RAPPORTO FINALE DI VERIFICA PROGETTO DI FATTIBILITÀ TECNICO-ECONOMICA

Rapporto Finale di Verifica della Progettazione ai sensi dell'articolo 42 del Decreto Legislativo 31 marzo 2023, n. 36 e dell'allegato I.7, Sezione IV: Progetto di Fattibilità Tecnico-Economica "PROPOSTA DI PARTENARIATO PUBBLICO PRIVATO PER L'EFFICIENTAMENTO ENERGETICO DEL PATRIMONIO IMMOBILIARE DI EDILIZIA RESIDENZIALE PUBBLICA DI PROPRIETA' DI AREA, NEI COMUNI DI SASSARI, PORTO TORRES, SORSO, OZIERI E LUOGOSANTO"

A.R.E.A. Azienda Regionale per l'Edilizia Abitativa

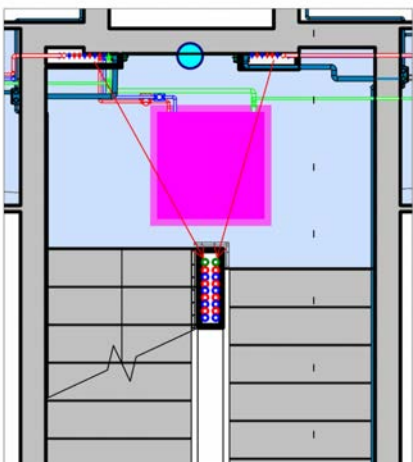
N. 9	GF	NON CONFORMITÀ NON CONFORMITÀ — OSSERVAZIONE SUPERATO
EMISSIONE 1		
RILIEVO	CF4060_PP04_TAV_PR_ARCH-Stato di Progetto - Piante, Prospetti, Sezioni - Piazza Fiori Palazzo 4 (CF4060) CF4060_PP04_TAV_SF_ARCH-Stato di Fatto - Piante, Prospetti, Sezioni - Piazza Fiori Palazzo 4 (CF4060) 1. Si rileva l'assenza delle stratigrafie di progetto di pareti e coperture, sia nello stato di fatto che nello stato di progetto, complete dei relativi spessori degli elementi costruttivi. 2. Si rileva l'assenza di indicazioni progettuali in merito alla eventuale sostituzione o adeguamento delle soglie in corrispondenza della sostituzione degli infissi. (nuove soglie presenti nel CME alla voce 97) 3. Si rileva l'assenza di indicazioni relative alle finiture previste per il sistema di isolamento a cappotto e per la copertura (tipologia di finitura superficiale, eventuale manto di copertura, ecc.). 4. Si rileva l'assenza di indicazioni in merito alla previsione e alla tipologia di gronde e scossaline, nonché alle modalità di posa delle stesse. Inoltre la posa di scossaline laterali non è prevista neppure nel CME. 5. Dalla visione del modello BIM consegnato si rileva la presenza di infissi a chiusura dei terrazzini esistenti, in sostituzione delle ringhiere attualmente presenti. Tale intervento non risulta rappresentato negli elaborati grafici, in quanto nella tavola dello stato di fatto le ringhiere non risultano in demolizione. Inoltre, la soluzione rappresentata nel modello BIM con la chiusura dei terrazzini comporterebbe un incremento della volumetria degli alloggi e una modifica ai rapporti aeroilluminanti negli ambienti prospicienti ai terrazzini. Si richiede pertanto di chiarire la natura dell'intervento e di allineare il modello BIM e la documentazione grafica alle scelte progettuali effettivamente previste. Inoltre, da CME (voce 41) si rileva che le ringhiere parapetto dei terrazzini verranno rimosse e riposizionate dopo la posa del capotto. Chiarire. 6. Dal CME e dalla relazione legge 10 (SOL06-02-0002) risultano previste opere di isolamento controterra dell'atrio; tuttavia, tali lavorazioni non risultano rappresentate negli elaborati grafici di progetto. Integrare. 7. Nell'elaborato grafico vi è l'indicazione di un sistema di tetto ventilato. Tuttavia non vi è rappresentazione grafica di tale sistema e neppure la voce di CME o le relazioni energetiche descrivono un sistema con ventilazione. Chiarire. 8. Dall'elabora grafico si rileva in copertura un isolamento in lana di roccia da 12 cm. Tuttavia dalle stratigrafie nell'elaborato Diagnosi Energetica, vi è un pannello sandwich in schiuma polyiso da 10cm (pagina 178 - codice SOL06-02-0003). Stessa indicazione compare anche nella relazione L10. Chiarire e uniformare. 9. Si rileva che per le porzioni di edificio in aderenza con gli altri palazzi (vedi cerchio in blu nell'immagine sotto riportata) non risulta tecnicamente realizzabile il sistema di isolamento a cappotto previsto a progetto. Chiarire.

<u>RISPOSTA DEL PROGETTISTA</u>	Punto 1 - AGGIORNATE IN PARTICOLARI COSTRUTTIVI Punto 11 - AGGIORNATO TAVOLE GRAFICHE
<u>ESITO VERIFICA/ CONTRODEDUZIONE</u>	1. Tavole integrative "ARCH_1-Stato di Progetto - Particolari Costruttivi - Particolari Architettonici" consegnate. 2. Tavole integrative "ARCH_1-Stato di Progetto - Particolari Costruttivi - Particolari Architettonici" consegnate. 3. Tavole integrative "ARCH_1-Stato di Progetto - Particolari Costruttivi - Particolari Architettonici" consegnate. Si osserva che la voce di computo relativa al cappotto è comprensiva di uno strato di rasatura come finitura e non la posa di un <i>intonaco esterno</i> come indicato nelle tavole. 4. Tavole integrative "ARCH_1-Stato di Progetto - Particolari Costruttivi - Particolari Architettonici" consegnate. 5. Non sono state fornite risposte in merito alle questioni sollevate nel rilievo in em1. Tuttavia dalle tavole di progetto tali chiusure dei terrazzini sono state rimosse dal progetto. Ora è presente la sostituzione delle ringhiere. 6. Tavole integrative "ARCH_1-Stato di Progetto - Particolari Costruttivi - Particolari Architettonici" consegnate. 7. Tavole integrative "ARCH_1-Stato di Progetto - Particolari Costruttivi - Particolari Architettonici" consegnate. Si rimanda al rilievo 15b. 8. Si prende atto dell'aggiornamento delle tavole integrative "ARCH_1-Stato di Progetto - Particolari Costruttivi - Particolari Architettonici" consegnate. 9. Tavole aggiornato. 10. Relazione Diagnosi energetica e ex L.10/91 aggiornata con il pacchetto corretto. Rilievo aggiuntivo: 11. Considerata la tipologia strutturale dell'edificio, la disposizione dei pilastri e la presenza di una scala in calcestruzzo armato, si rilevano possibili interferenze tra le forometrie previste per gli impianti e le strutture esistenti. In particolare, nelle zone destinate al passaggio delle colonne montanti dell'impianto di riscaldamento, potrebbero essere presenti elementi strutturali in calcestruzzo armato a sezione piena, quali travi o porzioni di solaio pieno, con conseguente incompatibilità rispetto alle aperture previste.

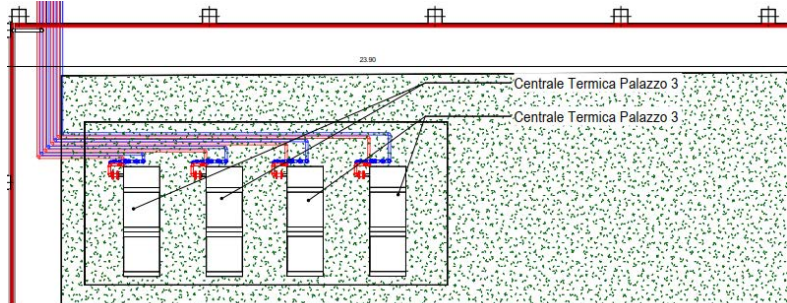
10. Dalla tavola progettuale risulta previsto l'isolamento della copertura inclinata che confina con un sottotetto non riscaldato, mentre non risulta isolato il sottostante solaio orizzontale che delimita il volume riscaldato. Tuttavia nella diagnosi energetica e nella relazione ex Legge 10/1991 il solaio orizzontale sottotetto risulta considerato quale chiusura orizzontale isolata ai fini del calcolo delle prestazioni energetiche. Si rileva pertanto una incongruenza tra quanto rappresentato negli elaborati grafici e quanto assunto nella documentazione energetica, che necessita di chiarimento e di eventuale allineamento degli elaborati.

<u>RISPOSTA DEL PROGETTISTA</u>	11)Prima della redazione del progetto esecutivo, successivamente all'ottenimento delle risorse finanziari e quindi con certezza di realizzare l'opera, si potrà procedere con saggi anche invasivi al fine di determinare la giusta posizione
---------------------------------	---

delle forometrie. Nel caso non sia possibile eseguire le forature nei punti ora indicati si procederà realizzando le colonne montanti nel punto indicato nell'immagine allegata, senza aggravio di costi 
<u>ESITO VERIFICA/CONTRODEDUZIONE</u>	3_Elaborato aggiornato. 11_Si prende atto della risposta del progettista.
<u>ESITO RILIEVO</u>	☐ NON CONFORMITÀ ☐ OSSERVAZIONE ☒ SUPERATO

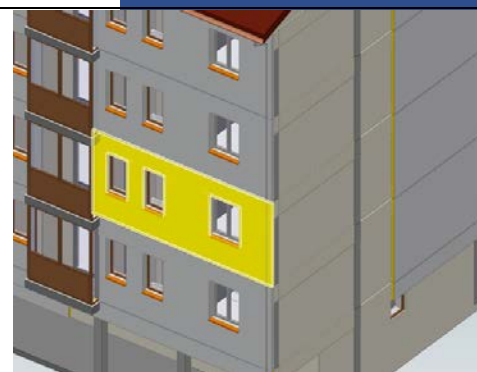
- b. Voce 21(SAR24_PF. 0013.0010.0031) "Coibentazione copertura". La descrizione della voce è relativa alla posa della barriera al vapore e non alla coibentazione. Chiarire.

- c. Voce 97 (SAR24_PF.0013.0022.001) Infissi Terrazzino A e B non sono congrui con la descrizione della voce in quanto dagli elaborati grafici non risultano essere infissi ad un'anta. Inoltre, in tavola non è rappresentato il sistema (e il relativo ingombro) di apertura di tali infissi e non risulta chiaro se l'apertura di tali infissi interferisce con i pilastri e murature esistenti.

EMISSIONE 2	
<u>RISPOSTA DEL PROGETTISTA</u>	AGGIORNATO COMPUTO METRICO
<u>ESITO VERIFICA/CONTRODEDUZIONE</u>	1. Si prende positivamente atto dell'aggiornamento dell'elaborato. 2. Non è stata apportata alcuna modifica al computo in merito a tale rilievo né è stata fornita una risposta. 3. Si prende atto dell'aggiornamento del computo e della corrispondenza con l'elaborato ifc. 4. Si prende atto dell'aggiornamento del computo e della corrispondenza con l'elaborato ifc. 5. - 1. Voce sostituita con una voce analizzata PF.TETTI.0001. 2. Voce eliminata e compresa nella nuova voce analizzata PF.TETTI.0001. 3. Elementi rimossi dal progetto. 6. - a. Voce non integrata. b. Si prende atto che le soglie esistenti non verranno rimosse. c. Si prende atto della voce PF.INFISSO.0001 d. Voci non integrate e. Si prende atto dell'inserimento delle voci 111 e 112. Non è stata inserita alcuna voce per il trasporto a discarica. f. Voci non integrate g. Voci non integrate h. Voci non integrate 7. Si prende atto dell'aggiornamento del CME. 8. Si prende atto dell'aggiornamento del CME. 9. Si prende atto dell'aggiornamento del CME e dello spostamento del nolo ponteggio all'interno del CME sicurezza. RILIEVI AGGIUNTIVI 10. Viste le tavole integrative "CF4060_PP04_TAV_PR_ARCH_3-Stato di Progetto - Particolari Costruttivi - Pensiline Fotovoltaiche" e "CF4060_PP04_TAV_PR_ARCH_1-Stato di Progetto - Particolari Costruttivi - Particolari Architettonici", si rileva che nel CME alla voce 83 (SAR24_PF.0012.0022.0003) vengono computati 750kg di profilati in ferro per la pensilina e la recinzione a protezione pompe di calore. Tuttavia, dagli elaborati grafici si evincono delle quantità superiori. Solo per la recinzione in orsogrill, come indicato con peso pari a 26,7k/m2 e dimensioni della recinzione pari a 7,80x3,50m con altezza 2,00m si ha un peso pari a 1200kg circa. Per la struttura della pensilina (pilastri e travi IPE) le quantità sono nettamente superiori. Si chiede si riverificare tutte le quantità dell'acciaio. 11. Alla voce 16 per lo strato coibente di argilla espansa viene computata una quantità pari a 18cm di spessore, tuttavia nel dettaglio dell'elaborato grafico viene indicato uno spessore pari a 30cm. Uniformare.

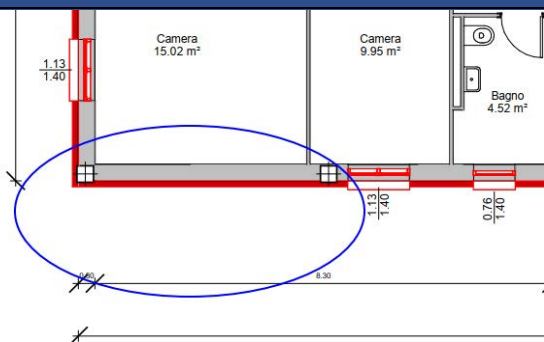
Layer		IfcPresentationLayerAssignment		Name	Quantità	A-WALL--OTLN		Qto_WallBaseQuantities		GrossSideArea	20.9230	GrossVolume	2.3015	Height	3.0500	Length	6.8800	MAT_EPS_Isolament		o in Polistirene		Espanso	0.1000	Sinterizzato		MAT_RIR_Rivestime		into Intonaco	0.0050	Rustico		MAT_RIR_Rivestime		into Intonaco	0.0050	Rustico		NetSideArea	17.0805	NetVolume	1.8789	Width	0.1100
Layer																																													
IfcPresentationLayerAssignment																																													
Name	Quantità																																												
A-WALL--OTLN																																													
Qto_WallBaseQuantities																																													
GrossSideArea	20.9230																																												
GrossVolume	2.3015																																												
Height	3.0500																																												
Length	6.8800																																												
MAT_EPS_Isolament																																													
o in Polistirene																																													
Espanso	0.1000																																												
Sinterizzato																																													
MAT_RIR_Rivestime																																													
into Intonaco	0.0050																																												
Rustico																																													
MAT_RIR_Rivestime																																													
into Intonaco	0.0050																																												
Rustico																																													
NetSideArea	17.0805																																												
NetVolume	1.8789																																												
Width	0.1100

<u>RISPOSTA DEL PROGETTISTA</u>	UNIFORMATO
<u>ESITO VERIFICA/CONTRODEDUZIONE</u>	Si prende atto dell'aggiornamento del modello ifc.
<u>ESITO RILIEVO</u>	☐ NON CONFORMITÀ ☐ OSSERVAZIONE ☒ SUPERATO
